Bauleitplanung Seidenberg;
Sachstand

Bebauungsplan Nr. 30/3 und 78. Änderung des Flächennutzungsplanes

Grundstücksbereich im mittleren Abschnitt der Straße Auf dem Seidenberg im Stadtteil Stallberg

Die frühzeitige Beteiligung der Behörden und sonstigen Träger öffentlicher Belange nach § 4 Abs. 1 BauGB wurde in der Zeit vom 30.05 bis einschließlich 01.07.2022 durchgeführt. Im Rahmen der Beteiligung sind von folgenden Behörden und Trägern öffentlicher Belange Stellungnahmen abgegeben worden.

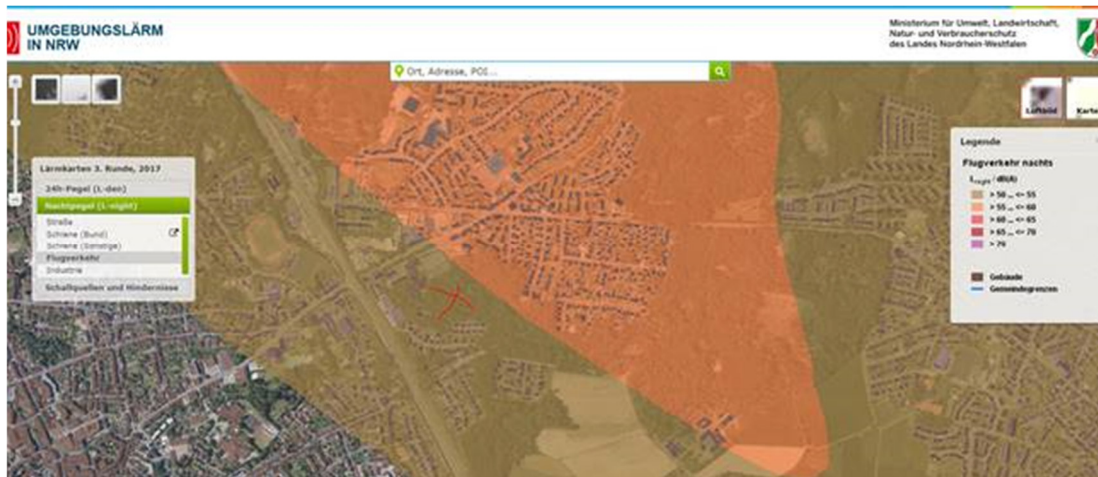
Im Bereich des Bebauungsplanes befinden sich zwei Grundwassermessstellen (8630-011 und 8630-048, siehe beigefügter Lageplan und Einmessskizzen). Diese sind zu erhalten, bzw. falls ein Erhalt den Planungen im Wege steht, an geeigneter Stelle durch neue Grundwassermessstellen zu ersetzen. Es wird angeregt, die beiden Grundwassermessstellen in der Planzeichnung darzustellen und in den textlichen Festsetzungen auf den Erhalt bzw. Ersatzneubau hinzuweisen.
